Modulo per la presentazione delle osservazioni per i piani/programmi/progetti sottoposti a procedimenti di valutazione ambientale di competenza statale

Presentazione di osservazioni relative alla procedura di Valutazione di Impatto Ambientale (VIA) – art.24 co.3 D.Lgs.152/2006 e s.m.i.

_____ Progetto definitivo Nodo ferroviario di Novara. I fase del PRG di Novara Boschetto _____

Osservazioni relative alla procedura di Valutazione di Impatto Ambientale (VIA)

Fig. A

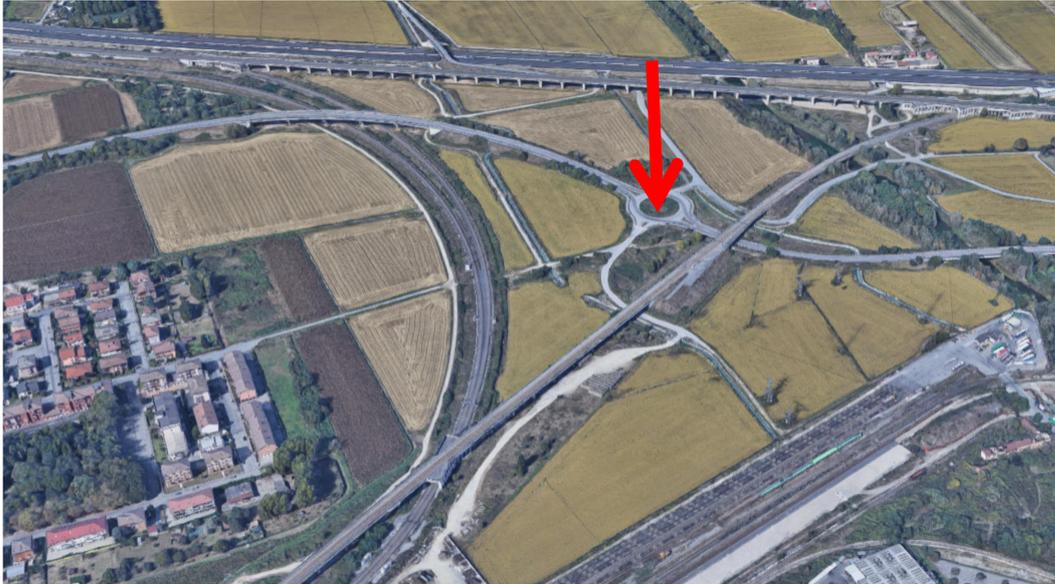
- incomprensibile la decisione di progettare una via di transito di mezzi pesanti di una tale entità e continuità di traffico a pochi metri da una zona residenziale intensamente abitata non ricercando soluzioni alternative per altro già ampiamente disponibili come lo sfruttamento delle infrastrutture viarie già realizzate come la rotatoria posta ad est lungo la via Pavesi all'altezza dell'incrocio con la prosecuzione della strada Maretta, interrotta dalla gronda ferroviaria AV/AC, che già realizza l'accesso da altro lato all'area ove è operativo il terminale Huckepack, peraltro su aree già di proprietà di RFI. Altresì la predetta rotatoria è accessibile anche per altra viabilità dalla via Biancalani, ed attualmente utilizzata anche dal traffico in ingresso al terminale Huckepack proveniente dalla Autostrada Torino Milano o dalla Tangenziale di Novara, attraversando il ponte sul Terdoppio e sottopassando la linea ferroviaria FNM.(Fig A)

Oppure in subordine, progettare opere facilmente realizzabili e di minor impatto (es. l'accesso NORD a doppio senso di marcia adeguando idoneamente la rotatoria esistente di Via Comazzi) eliminando la viabilità di uscita Sud. (Fig. B)

-che venga considerata la possibilità di utilizzare le opere viarie e le vie di accesso esistenti

- che venga riconsiderato il percorso della direttrice Sud allontanandolo il più possibile dall'area abitata.

Come evidenziato, per esempio, nella seguente immagine, sarebbe fattibile lo spostamento su un'area che non presenta alcun insediamento residenziale pregresso e già di per sé fortemente caratterizzata da insediamenti commerciali esistenti, ciò conciliando un facile accesso all'opera in progetto e , contemporaneamente, salvaguardando le esigenze degli abitanti.
